TECHNISCHE MITTEILUNG

FORD-WERKE AG KÖLN · KUNDENDIENST

Motor 17
(62)

MOTOR - ZÜNDUNG - VERGASER
Wichtige Hinweise für die Werkstatt

b) Isolierung des Kondensators und Verwendung neuer Wasserschutzkappen für die Zündkabel

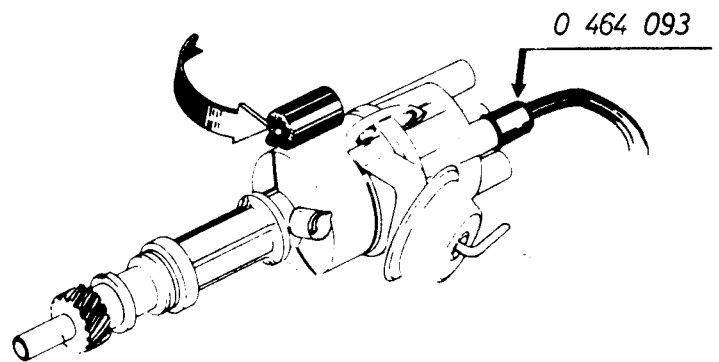
Leider musste auch festgestellt werden, dass in mehreren Fällen die von uns vorgeschriebene Isolierung am Kondensator des Zündverteilers und die Verwendung neuer Wasserschutzkappen für die Verteilerseite der Zündkabel bei älteren V4-Motoren nicht vorgenommen wurde (siehe TM "Elektrische Anlage 22 (264)"). Diese Maßnahme ist aus dem gleichen Grunde erforderlich wie die Wasserschutzkappen an den Zündkerzen. Wir hatten mitgeteilt, dass am Zündspulen- und Verteilerende des Hochspannungskabels und am Verteilerende der Zündkabel als nachträgliche KD-Lösung nur noch neue

Wasserschutzkappen (Bestell-Nr 694 579) zu verwenden sind. Es hat sich jedoch gezeigt, dass durch die längeren Kappen (Bestell-Nr 464 093) eine noch bessere Abdichtung erzielt werden kann.

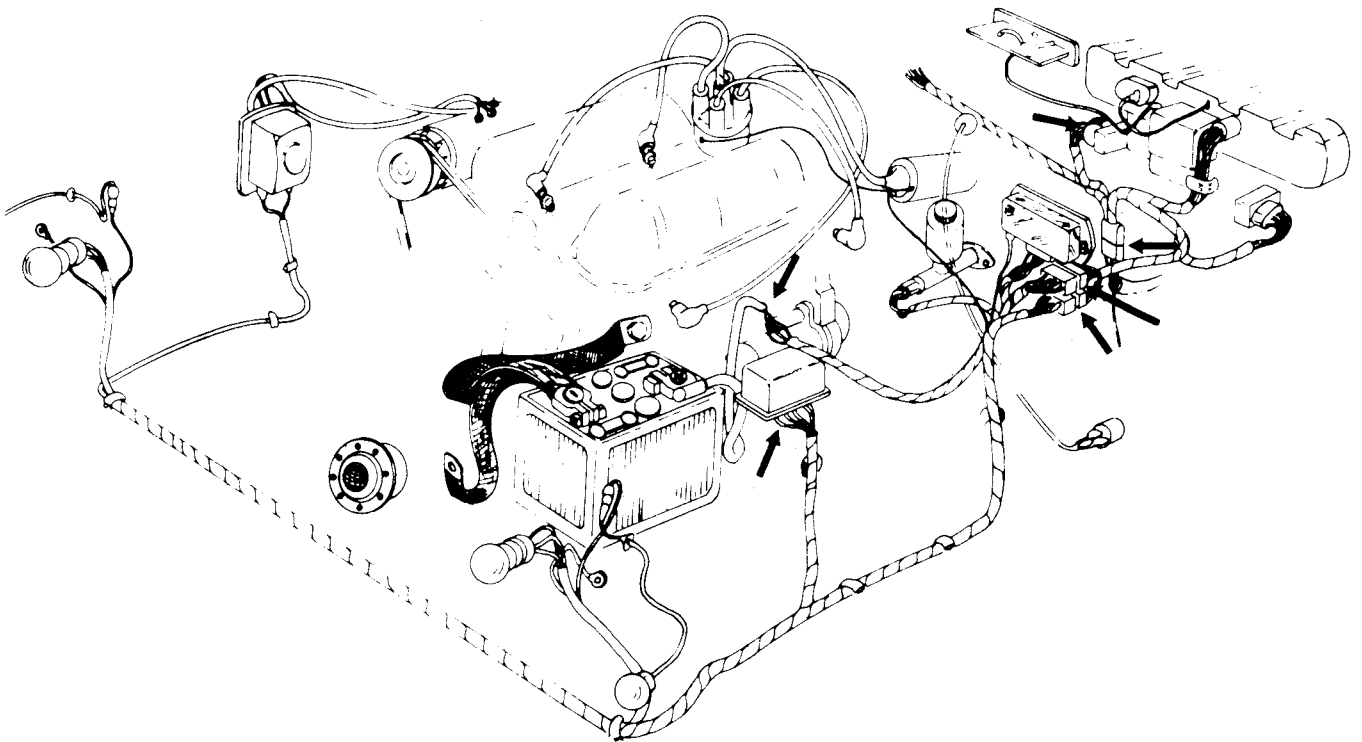
Weiterhin werden wir in Kürze eine Kappe zwischen Zündkabel und Zündkerzenstecker einführen (siehe Skizze); damit wird das Zündkabel auch auf der Kerzenseite vor Nässeinwirkungen geschützt. Diese Kappen (Bestell-Nr 0-444 548) werden ungefähr Ende Mai lieferbar sein.

d) Verbesserung der elektrischen Anlage

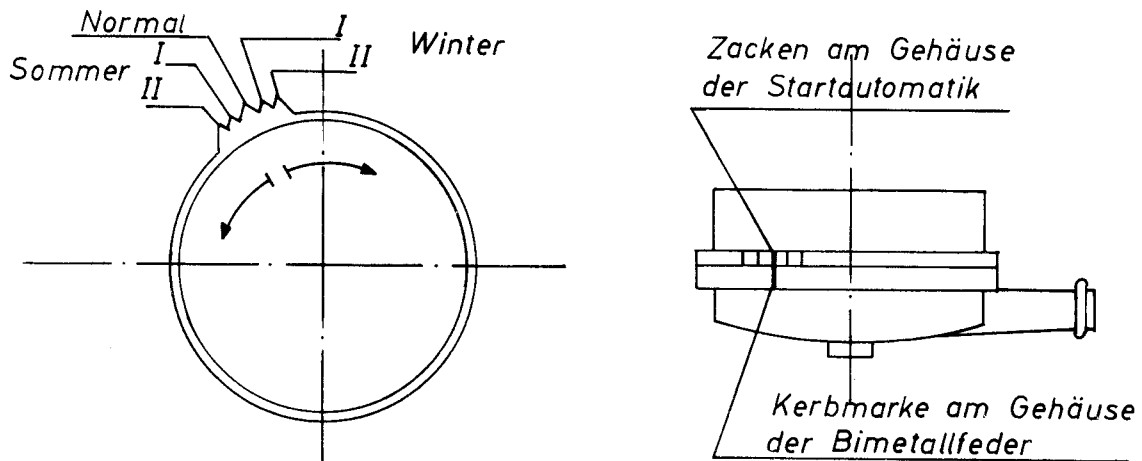
Darüber hinaus ist es einleuchtend, dass alle Verbindungsstellen der elektrischen Anlage zur Vermeidung eines zu starken Spannungsabfalles einwandfreie Kontaktflächen haben müssen. Sollte daher ein Kunde über schlechtes Anspringen des kalten Motors klagen, empfehlen wir folgende Kabelverbindungen besonders gründlich auf eventuelle Korrosion zu prüfen und für einwandfreien Kontakt zu sorgen (Stromweg beim P5 siehe Skizze).

Wenn nur an einer von diesen Stellen eine Korrosion vorliegt, vergrössert sich damit der Spannungsabfall und die Leistung des Anlassers und der Zündspule wird geschwächt. Sind mehrere Stecker auf dem vorgezeichneten Kabelwege fehlerhaft, so addieren sich die Widerstände und entsprechend grösser ist der Spannungsverlust.

Eine andere Möglichkeit, den Spannungsabfall bis zur Zündspule zu verringern, ist der Einbau eines besonderen Relais, durch das eine direkte Leitung zwischen Batterie "Plus" und Zündspule Klemme 15 geschaltet wird. Durch diese Massnahme wird ein beträchtlicher Spannungsgewinn an der Zündspule während des Startvorganges erreicht. Sie erhalten in Kürze hierüber eine Technische Mitteilung mit genauen Angaben über den Einbau des Relais und verschiedene zusätzliche Kabel. Das Relais und die notwendigen Kabel werden unter der Bestell-Nr 0-599 221 als Baukasten etwa Ende Mai zur Verfügung stehen.

III. SCHWIMMERKAMMERBELÜFTUNG

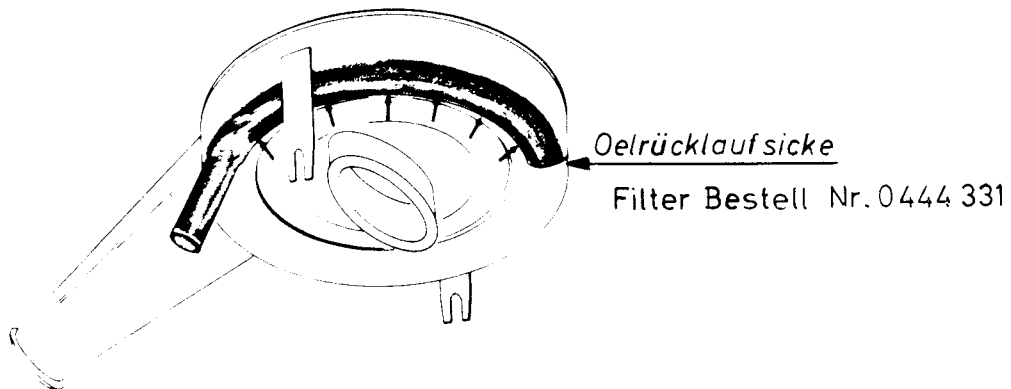
Bei der Entwicklung unserer 17M und 20M Modelle hat sich gezeigt, dass eine umschaltbare Schwimmerkammerbelüftung den Start des warmen Motors wesentlich verbessert und das Wegbleiben des warmen Motors im Leerlauf verhindert. Bei einer nur nach innen belüfteten Schwimmerkammer wird nämlich der Kraftstoff in der Schwimmerkammer durch Gasbildung infolge der Aufheizung in das Ansaugrohr gedrückt. Dadurch kommt es bei hohen Aussentemperaturen im Sommer im Leerlauf oder beim Starten des heissen Motors zu einer Überfettung. Die Schwimmerkammer wird daher beim 17M und 20M während des Stillstandes und des Leerlaufes nach aussen entlüftet. Sobald jedoch der Motor durch Betätigen der Drosselklappe an Drehzahl und Last zunimmt, muss das Belüftungsventil durch mechanische Koppelung s chliessen.

Während des normalen Betriebes ist der Vergaser auf eine bestimmte Druckdifferenz zwischen der geschlossenen Schwimmerkammer, d h der nach innen belüfteten Schwimmerkammer, und dem Ansaugkanal abgestimmt. Wenn diese Abstimmung durch ein offen bleibendes Schwimmerkammerventil gestört wird, so können zum Teil erhebliche Mehrverbräuche und Übergangsschwierigkeiten auftreten.

Wie wir Ihnen mit unserer TM "Inspektion 4 (54)" bereits mitteilten, haben wir festgestellt, dass vor allem bei den Inspektionen die Schwimmerkammerbelüftung nicht ordnungsgemäss behandelt wird. Inzwischen ist der Betätigungshebel für die Schwimmerkammerentlüftung ab Motor-Nr FY 99 999 geändert worden, um die Demontage des Vergaserdeckels zu erleichtern. Wir weisen allerdings darauf hin, dass die Betätigungsstange der Schwimmerkammerbelüftung nach wie vor bei Reparaturen und Inspektionen gegen Verbiegungen immer noch gefährdet ist.

Weiterhin bitten wir Sie, bei allen Reparaturen und Inspektionen am Vergaser auch darauf zu achten, dass die Betätigungsstange zum Belüftungsventil wirklich gängig ist. In einigen Fällen mussten wir feststellen, dass auch durch Korrosion und Schmutz die Betätigungsstangen festgeklemmt waren.

V. VERGASERFLANSCH UND ZWISCHENFLANSCH

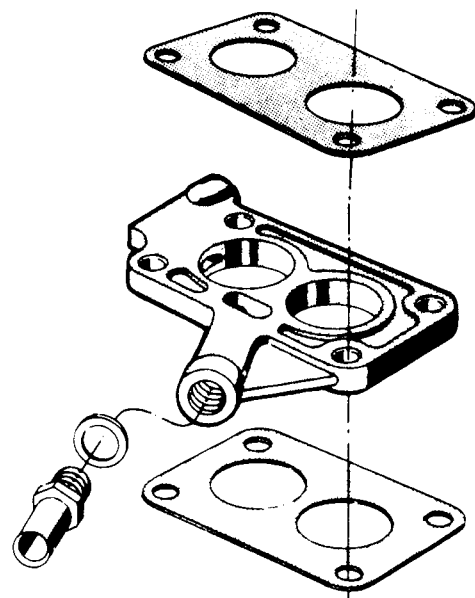
In einigen Fällen stellten wir fest, dass Übergangsschwierigkeiten vor allem an V6-Vergasern darauf zurückzuführen waren, dass die Dichtungen an Vergaserflansch, Distanzplatte, Zwischenflansch und Ansaugrohr nicht eben auflagen (siehe nebenstehende Skizze). Dadurch wurde an den jeweiligen Stellen Falschluft angesogen. Ergibt sich der Verdacht, dass ein solcher Fehler vorliegt, empfehlen wir durch Anspritzen der verdächtigen Stellen mit Kraftstoff festzustellen, ob eine Undichtigkeit vorliegt. Ist dies der Fall, empfiehlt sich der Einbau neuer Dichtungen und die Prüfung der Oberflächen an den jeweiligen Teilen.

VI. STEHENBLEIBEN DES KALTEN MOTORS KURZ NACH DEM ANSPRINGEN

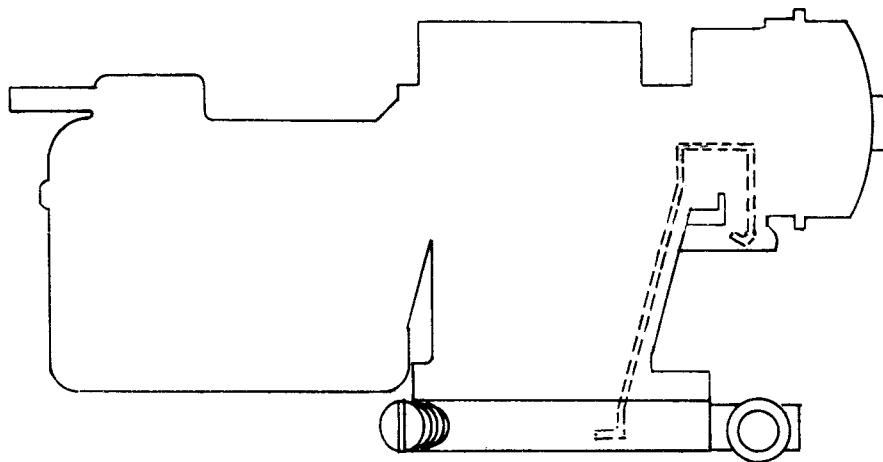
1. Die Drehzahlüberhöhung im Leerlauf ist nicht ausreichend. In einem solchen Fall muss eine Einstellung vorgenommen werden, wie sie im Werkstatt-Handbuch beschrieben ist.
2. Die Vorspannung der Bimetallfeder an der Starterluftklappe ist nicht ausreichend bzw die Einstellung der Feder stimmt nicht, d h die Markierungen am Gehäuse sind nicht richtig eingestellt (siehe auch Kapitel "Extreme Einsatzbedingungen").
3. Die Unterdrucksteuerung der Startautomatik arbeitet nicht. - Nachdem der Motor angesprungen ist, bildet sich unter der Drosselklappe ein starker Unterdruck, dadurch wird über eine Membrane, an der eine Betätigungsstange hängt, die Starterluftklappe wieder teilweise geöffnet. In einem solchen Fall ist daher zu kontrollieren, ob die Bohrung zum Vergaserdeckel (siehe Skizze) nicht durch die Dichtung abgedeckt wird oder sonstwie verstopft ist.

VII. LEERLAUFEINSTELLUNG VERÄNDERT SICH

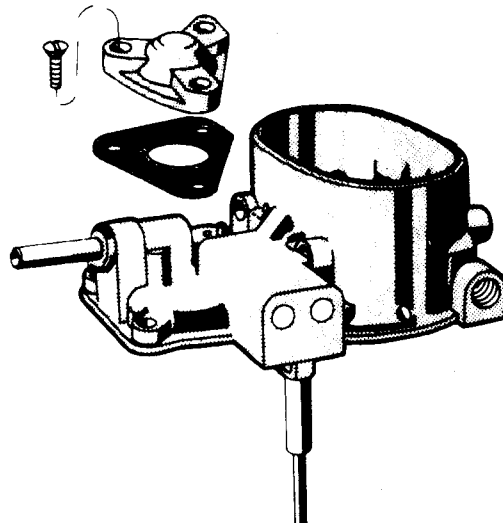
In einigen Fällen wurden uns 20M/20M TS Fahrzeuge vorgeführt, bei denen sich nach korrekter Einstellung des Leerlaufes dieser nach kurzer Zeit wieder ändert. Wir haben festgestellt, dass die Ursache in dem Ansaugen von Falschlucht an der Vollastanreicherung lag. Durch Nachziehen der drei Schrauben lässt sich diese Beanstandung leicht abstellen.
